リコール届出一覧表

リコール届出日 令和2年12月4日

リコール届出番号	外-3132	リコール開始日	令和2年12月4日
届出者の氏名又は名称	Aston Martin Lagonda Limited Global Director - Aftersales & Client Services Andy West	製作国：イギリス 製作車名：アストンマーティン社 問合せ先：アストンマーティンジャパン TEL：03-5797-7281	
不具合の部位	前席シートサイドエアバッグ		
基準不適合状態にあると認める構造、装置又は性能の状況及びその原因	左右前席サイドエアバッグにおいて、車両製造時の作業管理が不適切なため、エアバッグ固定用ナットが規定トルクで締め付けられていないものがある。そのため、エアバッグ展開時に正常に作動しないおそれがある。		
改善措置の内容	全車両、エアバッグ固定用ナットの取り付け状態を点検し、適切に締め付けられていない場合は規定トルクで締め直す。		
不具合件数	国内：0件	事故の有無	国内：なし
発見の動機	市場からの情報による		
自動車使用者及び自動車特定整備事業者等に周知させるための措置	<ul style="list-style-type: none"> ・使用者：ダイレクトメールにて通知する。 ・自動車分解整備事業者：使用者を把握しているので機関誌等への掲載は行わない。 ・弊社HPに掲載する。

改善箇所説明図

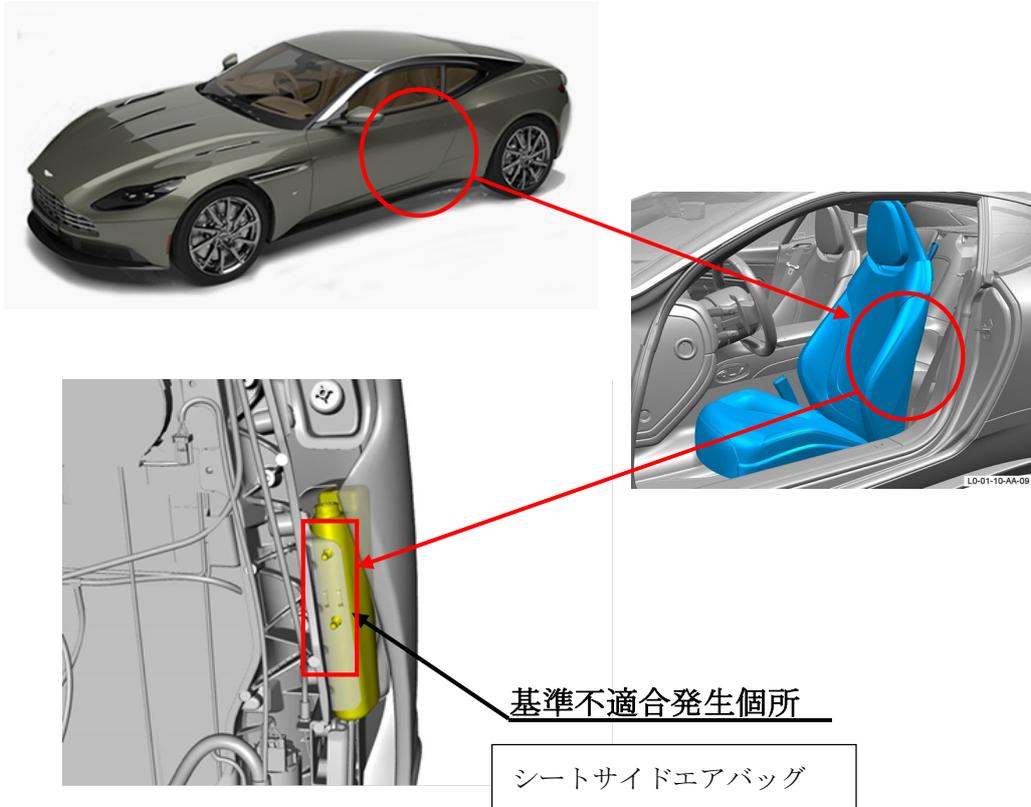
左右前席サイドエアバッグにおいて、車両製造時の作業管理が不適切なため、エアバッグ固定用ナットが規定トルクで締め付けられていないものがある。そのため、エアバッグ展開時に正常に作動しないおそれがある。

全車両、エアバッグ固定用ナットの取り付け状態を点検し、適切に締め付けられていない場合は規定トルクで締め直す。
